## SERVICE INFO – INA 0081

# Monteringsanvisning for styrerulle 534 0243 10 og 534 0244 10

Modell:  
Ford: Galaxy, Mondeo IV, S-Max  
Motor: 1.8 TDCi  
OE nr.: 6G9Q-6A228-BC / 1425510  
8G9Q-6A228-AA / 1567809  
Artikkel nr.: 534 0412 10

Figur 3: skruer

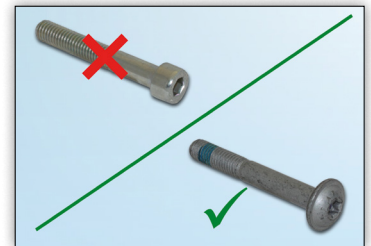
Ved montering av spennheten 534 0412 10 som tilbys av Schaeffler Automotive Aftermarket, er det viktig å sikre at skruen som fjernes fra den gamle spennheten er skiftet ut med den nye medfølgende skruen (bilde 3).

Du må bruke den nye skruen som følger med spennheten!
